Título: Respuestas a los Comentarios y Observaciones a la Prepublicación del Primer Plan de Transmisión	Estudio del Primer Plan de Transmisión Fecha : 16 de Setiembre de 2010
--	---

Respuestas a las Observaciones y Comentarios a la Prepublicación del Primer Plan de Transmisión

Referencia: Correo electrónico de Abengoa Perú, Roberto Guerra, recibido el 09/09/2010

Informe de diagnóstico 2011 – 2020

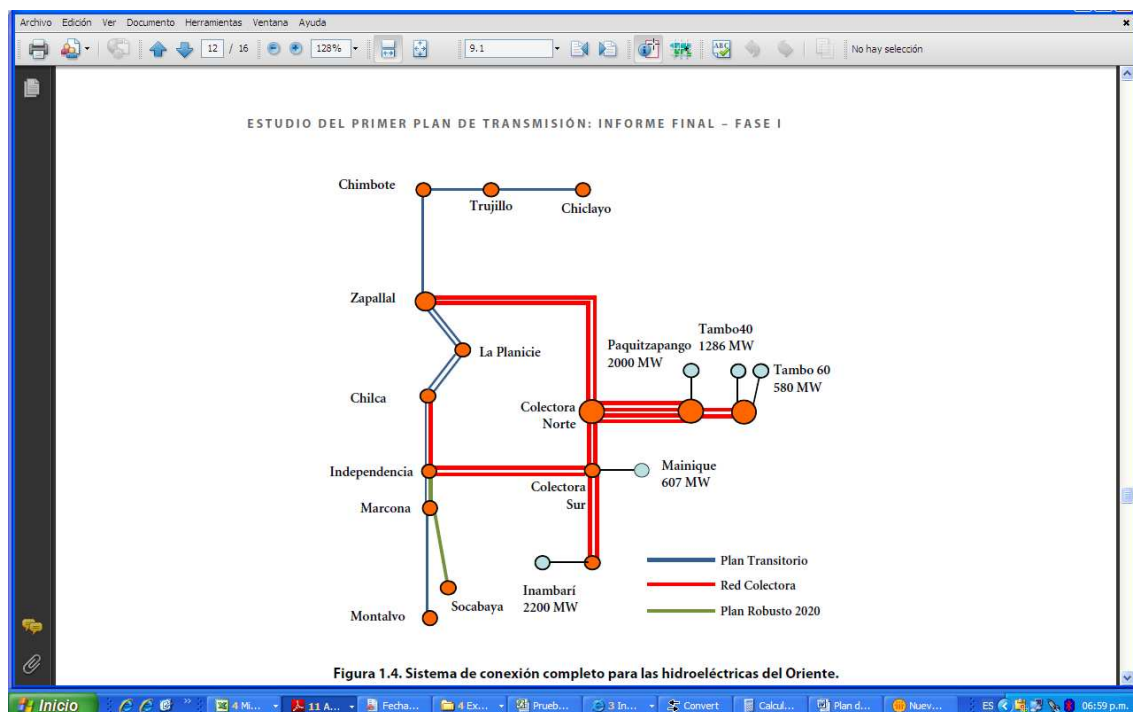
El planteamiento de la integración de la Generación del Oriente:

Crea los siguientes inconvenientes.

a) vuelve a concentrar el suministro en Lima y en Pisco.

Necesitamos atender a las cargas de crecimiento explosivo: que son las cargas de los proyectos mineros que se encuentran al sur cerca de Abancay, Cuzco, Arequipa, Moquegua, Tacna. Los del norte Cajamarca, Ancash, La Libertad, Piura. En la zona Centro están Junin, Lima.

b) Sobre carga a las líneas existentes para llevar la energía a los extremos del país. Es decir volver hacia las fronteras. Muchas pérdidas.

c) No es conveniente económicamente construir líneas nuevas de AC 500 KVac para después usarlas como Líneas de 600 KVdc, pues se elimina la ventaja de la primera construcción, pues se instalarán las tres fases (con sub conductores 3 o 4 por fase) que es lo más caro más el costo de la estructura para soportar las tres fases, parte muy costosa en el precio de suministro, construcción y mantenimiento. Para en el futuro añadir el costo de las estaciones rectificadoras y dejar instalada una fase completa solo para retorno de corriente cero durante todo el tiempo de operación normal, tampoco es conveniente pues los aisladores de corriente continua deben estar preparados para CC y los aisladores de 500 KVac no lo estarían, salvo que se añada más costos innecesarios en la primera etapa.

La propuesta de vincular la central Inambari al SEIN a través de la zona Sur fue analizada al inicio del estudio, sin embargo primó la idea de conectarla directamente a

la zona Centro, debido a que ahí se encuentra el centro de carga del SEIN (cerca a Lima). Otro punto a favor de la decisión adoptada, fue el hecho de que las redes planteadas también debían permitir la vinculación al SEIN de las otras centrales hidroeléctricas ubicadas en la zona oriental (Paquizapango, Mainique, Tambo 40 y Tambo 60).

Asimismo hay que tomar en cuenta también, que geográficamente el centro de carga de la zona Sur (entre Moquegua y Socabaya) se encuentra al sur de Inambari (hay que tener en cuenta que esta central está en una latitud cercana a la correspondiente a Pisco), por lo que la longitud, así como la impedancia de línea, pasando por la zona Sur hasta el centro de carga de la zona Centro, sería mayor que en la configuración adoptada.

Se incluirá en el informe una justificación, de forma conceptual, de las razones para la traza propuesta para el sistema de conexión para las centrales del oriente.

Respecto al nivel de tensión de la red colectora, indicamos que se ha recomendado realizar estudios de ingeniería para analizar la conveniencia y factibilidad de utilizar aislamiento de 600 kV DC y operar inicialmente en 500 kV DC.

Teniendo en cuenta que el acuerdo con Brasil aún está en negociación, y que la red colectora recomendada es condicional a cuales centrales hidroeléctricas del oriente serán desarrolladas, se considera que se ha hecho un análisis suficiente del tema de la red colectora para las circunstancias actuales.

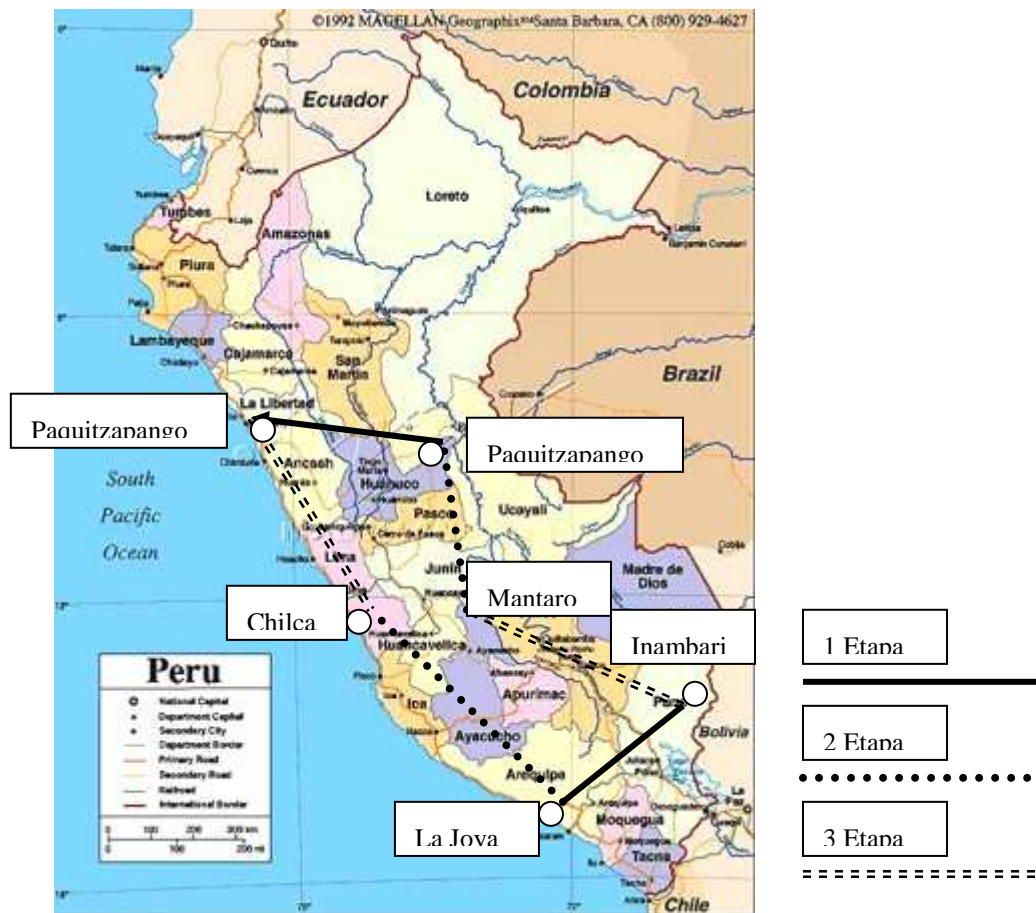
Se recomienda lo siguiente:

- Establecer en CC líneas de un Bipolo +/-600 KVcc, en cada dirección hacia el norte y al sur, hacia una carga de crecimiento importante actual, sugerencia al norte: Chiclayo o Trujillo y al sur: La Joya, Arequipa o Moquegua.
- La interconexión entre estos Centros de Carga alejados de Lima se realiza por la costa hacia Lima (Chilca) y por la sierra hacia Huancavelica (Mantaro) de esa manera el anillo de 600 KVcc es N-1 y une las cargas y las generaciones de manera confiable.

- c) Esta alternativa disminuye las longitudes de las primeras líneas para llevar la energía a los consumidores. Las Líneas existentes pueden cambiar la dirección de su flujo, ayudando a las existentes generadoras de atender la demanda del centro.
- d) Respecto a los reforzamientos de líneas existentes se observa que no están analizando las otras opciones de reforzamiento, como son los cambios de conductor de Alta Temperatura ACSS (“Aluminium conductor Steel supported”), los conductores de tipo Compuesto ACCC (“Aluminum conductor composite”).

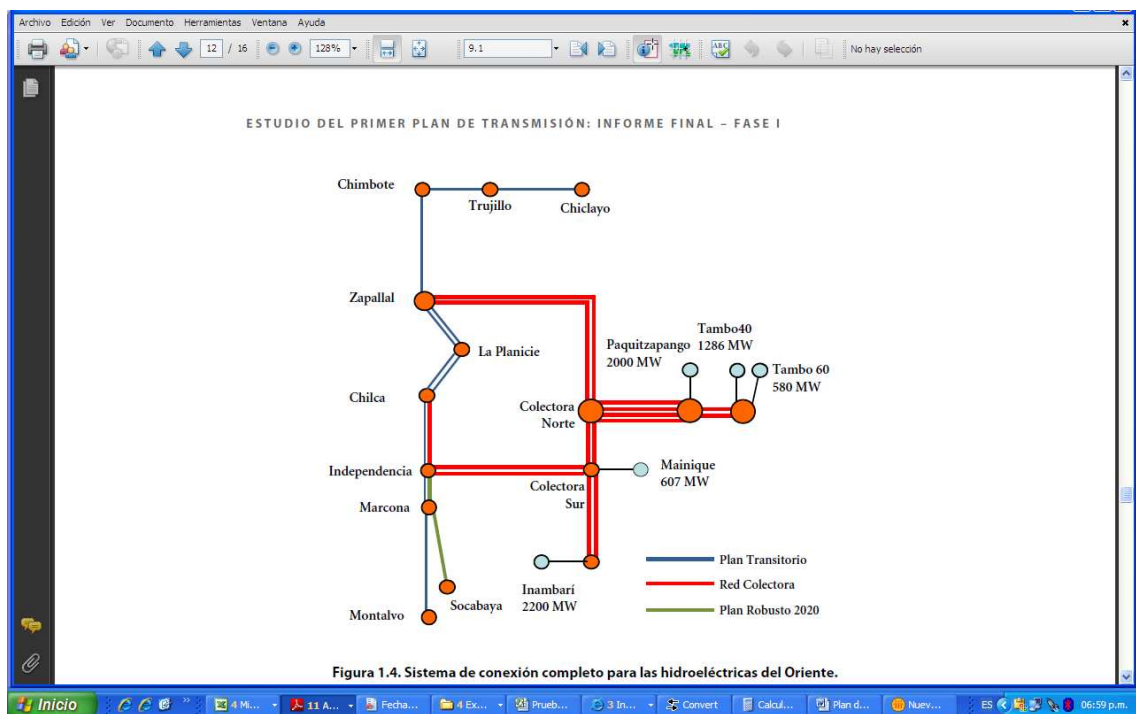
Considerar los siguientes comentarios de importancia:

- La SE Conococha crecerá con la prevista implementación de nueva Línea Tingo Maria- Paragsha - Conococha - Paramonga .
- Nota el enlace Paragsha - Conococha no es aprovechado
- Consideran la necesidad reforzar el enlace Carhuaquero - Cajamarca
- Consideran previsto entrar en dic 2010. Cerro Corona- Carhuaquero- este proyecto está con problemas de Licencia Social, los Comuneros no permiten ningún trabajo.

El planteamiento de la integración de la Generación del Oriente:

Crea los siguientes inconvenientes.

- a) vuelve a concentrar el suministro en Lima y en Pisco.
Necesitamos atender a las cargas de crecimiento explosivo: que son las cargas de los proyectos mineros que se encuentran al sur cerca de Abancay, Cuzco, Arequipa, Moquegua, Tacna. Los del norte Cajamarca, Ancash, La Libertad, Piura. En la zona Centro están Junin, Lima.

- b) Sobre carga a las líneas existentes para llevar la energía a los extremos del país. Es decir volver hacia las fronteras. Muchas pérdidas.
- c) No es conveniente económicamente construir líneas nuevas de AC 500 KVac para después usarlas como Líneas de 600 KVdc, pues se elimina la ventaja de la primera construcción, pues se instalarán las tres fases (con sub conductores 3 o 4 por fase) que es lo más caro más el costo de la estructura para soportar las tres fases, parte muy costosa en el precio de suministro, construcción y mantenimiento. Para en el futuro añadir el costo de las estaciones rectificadoras y dejar instalada una fase completa solo para retorno de corriente cero durante todo el tiempo de operación normal, tampoco es conveniente pues los aisladores de corriente continua deben estar preparados para CC y los aisladores de 500 KVac no lo estarían, salvo que se añada más costos innecesarios en la primera etapa.

Se recomienda lo siguiente:

- a) Establecer en CC líneas de un Bipolo +/-600 KVcc, en cada dirección hacia el norte y al sur, hacia una carga de crecimiento importante actual, sugerencia al norte: Chiclayo o Trujillo y al sur: La Joya, Arequipa o Moquegua.
- b) La interconexión entre estos Centros de Carga alejados de Lima se realiza por la costa hacia Lima (Chilca) y por la sierra hacia Huancavelica (Mantaro) de esa manera el anillo de 600 KVcc es N-1 y une las cargas y las generaciones de manera confiable.

- c) Esta alternativa disminuye las longitudes de las primeras líneas para llevar la energía a los consumidores. Las Líneas existentes pueden cambiar la dirección de su flujo, ayudando a las existentes generadoras de atender la demanda del centro.
- d) Respecto a los reforzamientos de líneas existentes se observa que no están analizando las otras opciones de reforzamiento, como son los cambios de conductor de Alta Temperatura ACSS (“Aluminium conductor Steel supported”), los conductores de tipo Compuesto ACCC (“Aluminum conductor composite
